**AVIS RELATIF A LA PROTECTION
CONTRE LES EVENTUELS EFFETS NOCIFS ET NUISANCES
PROVOQUES PAR LES RAYONNEMENTS NON IONISANTS
GENERES PAR DES ANTENNES EMETTRICES STATIONNAIRES**

Commune : TOURNAI - Exploitant : PROXIMUS

Référence exploitant : 69TGR_00

Rapport n° 908 / 2023

Figure 1 : Vue en plan des lieux de séjour et des points de contrôle

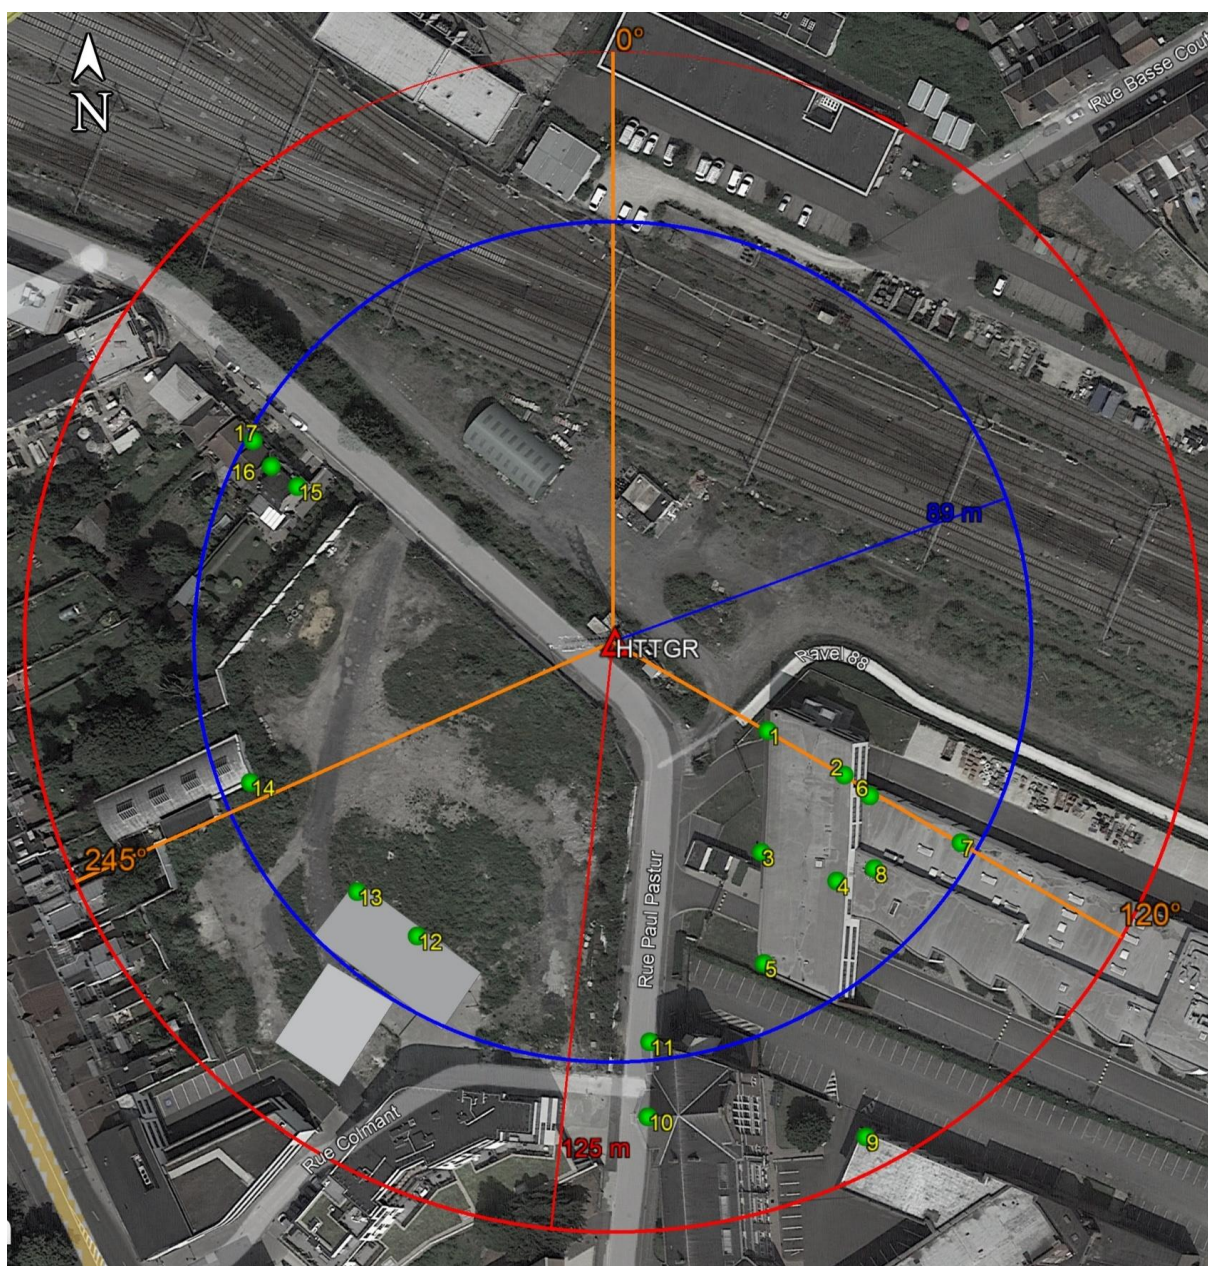
En ce qui concerne les antennes de l'installation mentionnées dans le tableau 1, la distance maximale à laquelle la limite pourrait être atteinte, à l'extérieur, est égale à 91,6 m. S'il n'y a pas de LS à une distance inférieure, les antennes respectent forcément la limite d'immission.

Dans le cas des LS situés à l'intérieur des bâtiments, une atténuation d'obstacle est prise en compte et il en résulte que la distance maximale à laquelle la limite pourrait être atteinte se réduit à 64,8 m.

Figure 2 : Vue en plan des installations d'antennes dans un rayon de 300 mètres autour de l'installation faisant l'objet de la demande d'avis

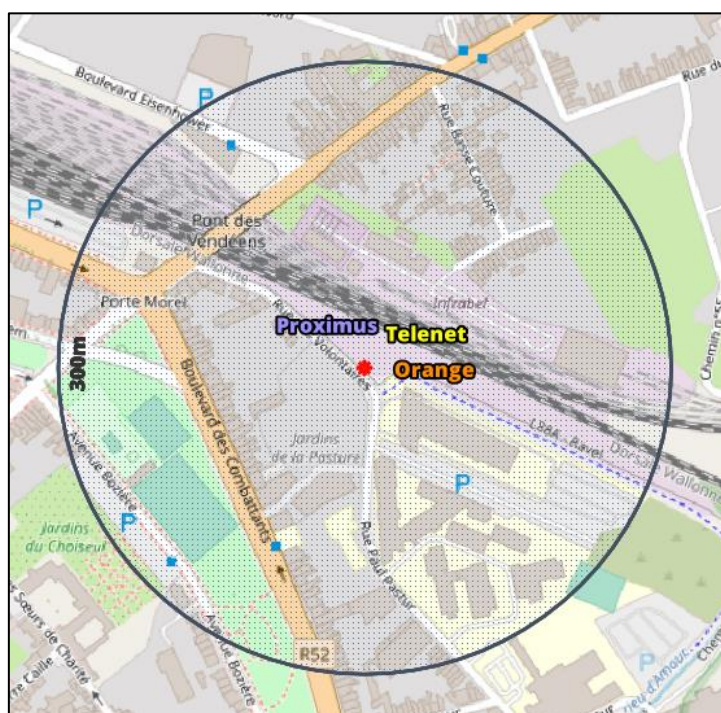
Compte tenu du nombre d'installations localisées dans la figure 2, il apparaît que l'intensité du rayonnement électromagnétique généré, dans les lieux de séjour situés à proximité de l'installation référencée dans le paragraphe 2, par l'ensemble des antennes émettrices stationnaires de l'ensemble des exploitants du même site d'antennes émettrices stationnaires respecte la limite fixée à l'article 4, § 2 du décret.
